**ANALISIS DE LOS ESTUDIOS DE IMPACTO
AMBIENTAL DEL
COMPLEJO HIDROELÉCTRICO DEL RIO
MADERA**

HIDROLOGÍA Y SEDIMENTOS

JORGE MOLINA CARPIO

Abril de 2006

Figura 2.3: Perfil de la línea de agua entre Santo Antonio y Jirau
Perfis de Linha d'Água Simulados entre AHE Santo Antônio e AHE Jirau

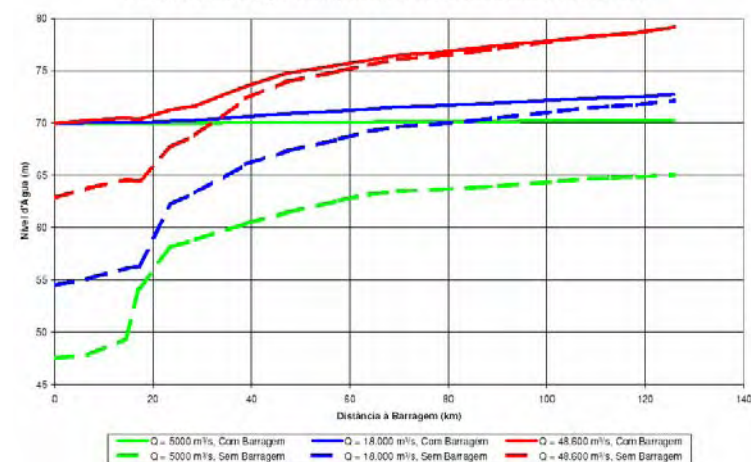
En el caso de Santo Antonio, el nivel del agua se aproxima a una línea horizontal solamente en los 20 kilómetros más próximos a la represa. En este primer subtramo, los niveles con represa son mucho más altos que los niveles sin represa para todos los caudales. Se observa también el control hidráulico que ejerce en condiciones naturales la cachuela de Teontonio, representado en la figura 2.3 por la caída brusca del perfil un poco antes del kilómetro 20. Más arriba el perfil de la línea de agua adquiere una pendiente que es más fuerte a medida que el caudal se hace más grande. Por otro lado, para caudales grandes, los perfiles de agua con y sin represa tienden a unirse en el extremo más alejado del embalse, en la cachuela de Jirau.

Figura 2.4: Perfil de la línea de agua entre Jirau y Abunã
Perfis de Linha d'Água Simulados – Trecho: Jirau - Abunã

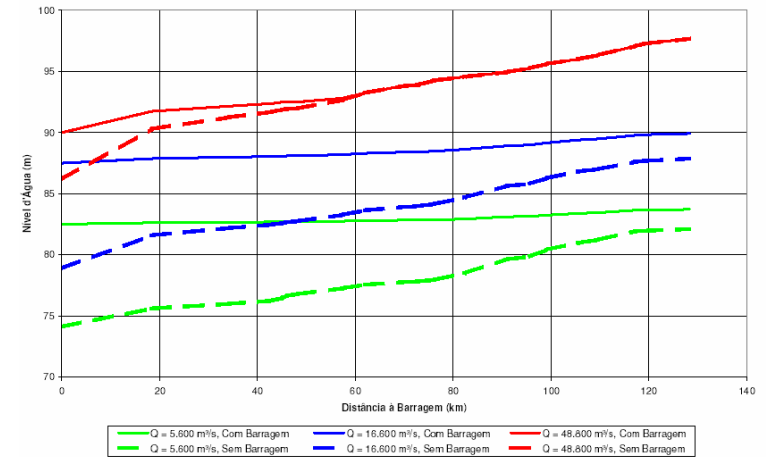
El comportamiento de los niveles del agua en el embalse de Jirau (tabla 2.3 y figura 2.4) es algo diferente al de Santo Antonio. En primer lugar, el nivel del agua junto a la represa (kilómetro 0) es variable según el caudal, lo que está de acuerdo a la tabla 2.1. En segundo lugar, los niveles del agua con represa son más altos que sin represa para todos los caudales, excepto los más grandes (48800 m³/s corresponde al caudal máximo histórico). Esto es particularmente cierto en la cola o extremo superior del embalse, donde empieza el tramo binacional. Como referencia, la boca del río Abuná se sitúa a 119 km de distancia de la represa Jirau. La figura 2.4 muestra que a esa distancia el nivel con represa es claramente más alto, tanto para caudales bajos (líneas verdes) como para caudales medios (líneas azules). Es decir que, aún con los niveles variables propuestos en la tabla 2.1, existirá inundación estacional en el tramo binacional arriba de la confluencia con el río Abuná.

Figura 3.3: Área de inundación y de influencia directa (AID) del embalse Santo Antonio

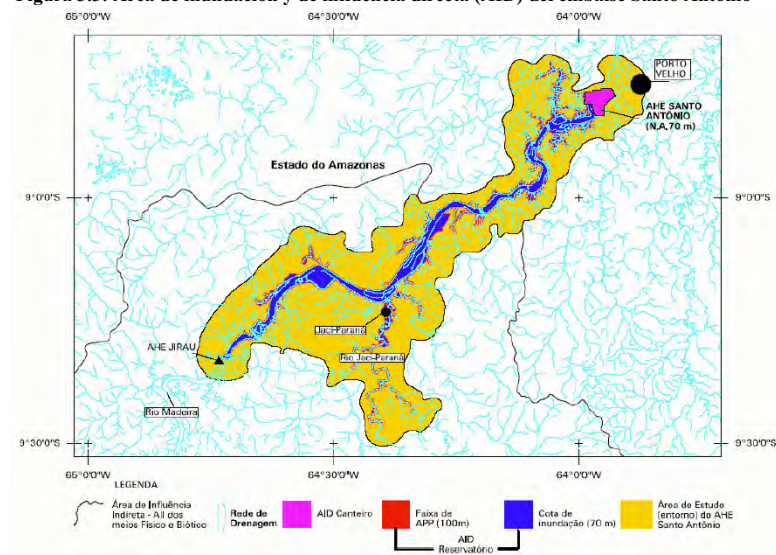
Resultados tan favorables al proyecto se deben a la forma estrecha y alargada del embalse (ver figura 3.3), a su pequeño volumen en relación al volumen de agua afluente y a la rápida disminución de eficiencia de atrape de sedimentos que resulta de aplicar la curva de Brune a las condiciones anteriores.

Figura 3.5: Perfiles con y sin sedimento en el tramo Jirau-Abuná

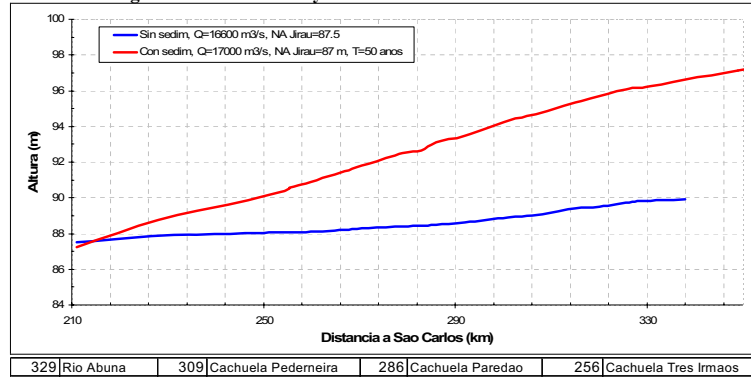
El perfil sin sedimentos se extiende solamente hasta el kilómetro 338, que corresponde a Abuna Vila. Por eso no es posible hacer una comparación de los niveles en el tramo binacional más arriba. Esto evidencia muestra una seria limitación del estudio de factibilidad, que ni siquiera consideró en el análisis el tramo I aguas arriba de Abuná. En general y pesar de que las diferencias en los resultados están influenciados por varios factores que se describirán más adelante, es evidente que el análisis con sedimentos debió ser considerado tanto para determinar la superficie inundada por los embalses, como para evaluar los impactos ambientales.

Figura 3.6: Perfil del lecho y de la línea de agua para el caso 2-87-C
 Condición Crítica – Simulación Durante 50 Años – Caso 2-87 – Após a Construção dos Dois Aproveitamentos (Jirau na El. 87,00 m)
 Perfil de Linha d'Água Correspondente à Vazão Média do Mês de Dezembro (17.000 m³/s)

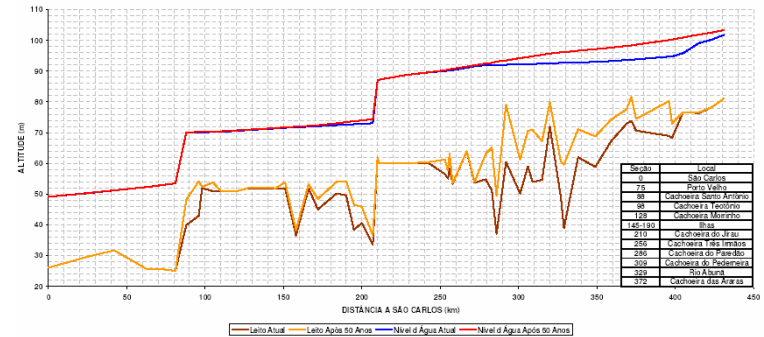
La figura 3.6 muestra también los niveles del agua al inicio (línea azul) y después de 50 años (línea roja). Nuevamente el cambio más grande se produce en los trechos I y II, por causa del embalse de Jirau. Llama la atención que el aumento más grande de nivel se produzca cerca de la cachuela de Ribeirão (km 398), es decir 70 km más arriba de la confluencia con el río Abuná

y completamente dentro del tramo binacional. El nivel de agua en este punto sube cerca de 6 m en 50 años (de 94.77 a 100.30) para el caudal de 17000 m³/s. Para una mejor ubicación de las cachuelas de este tramo referirse a la figura 1.3.

Figura 3.7: Perfil del lecho y de la línea de agua, sin embalses y condición estable
 Simulação do Trecho em Estudo Durante 50 Anos – Caso 0 – (Condições Naturais)
 Perfil de Linha d'Água Correspondente à Vazão Média do Mês de Dezembro (17.000 m³/s)

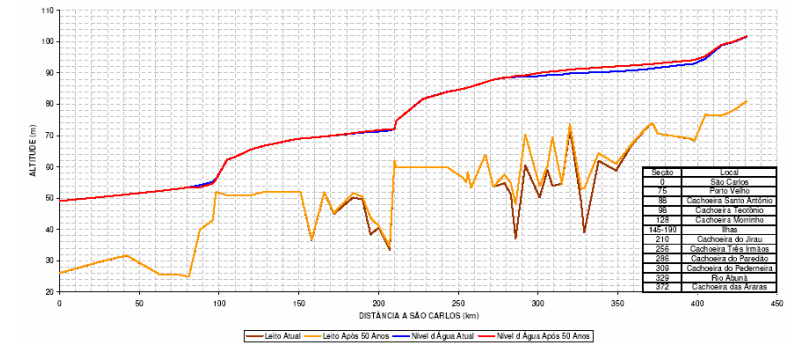
Para mostrar la influencia de la sedimentación natural, la figura 3.7 muestra los resultados de la simulación en condiciones naturales para la condición estable y la figura 3.8 para un crecimiento anual de 2% en la producción de sedimentos. Las dos figuras evidencian que habría una elevación del lecho en los tramos I y II aún si no se construyesen las represas, aunque sería de menor magnitud que con embalses.
